## CIRCULAR INFORMATIVA

### TURBO PARA 1.6 HDI 110CV DV6 MONTADO EN PEUGEOT CITROEN FORD

#### DESTRUCCION DEL TURBO POR DEGRADACION DEL ACEITE

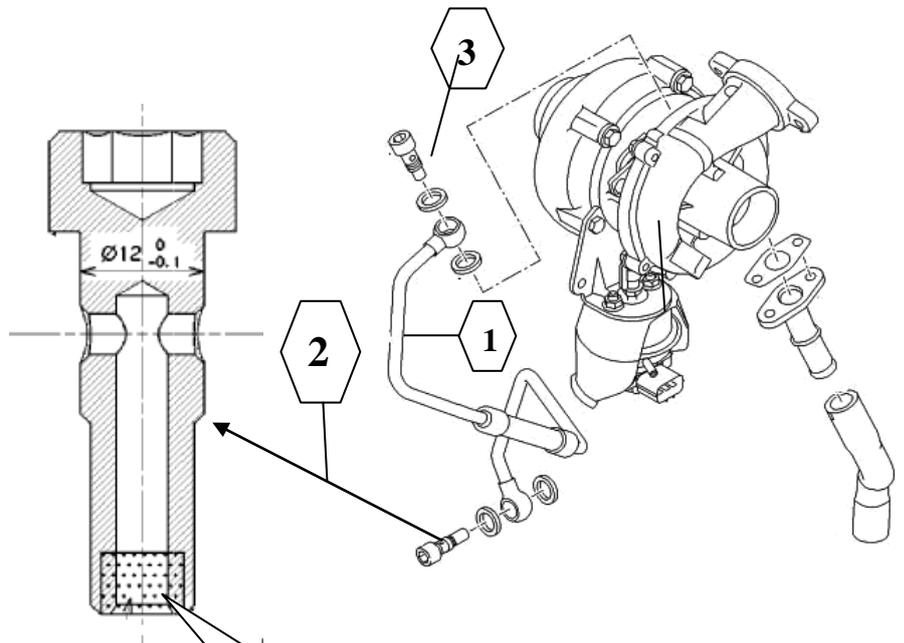
- Sustituir imperativamente el tubo de llegada de aceite (1), el racor-filtro (2) (IMPORTANTE: quitar filtro de malla) y el racor de entrada (3) si son de 12mm ( pasar a tubo y racores de 14 mm ), y sus juntas. En caso de motor con tubo de 14mm ya montado, sustituir solo el racor-filtro.
  - Sustituir varilla de aceite, si fuese necesario. Empuñadura de color naranja sustituye a la amarilla. Si hay dudas, confirmar con las dimensiones adjuntas.
- NOTA: la capacidad de aceite con la nueva varilla pasa de 3,75 a 3,95 litros.

QUITAR LA MALLA QUE HACE DE FILTRO
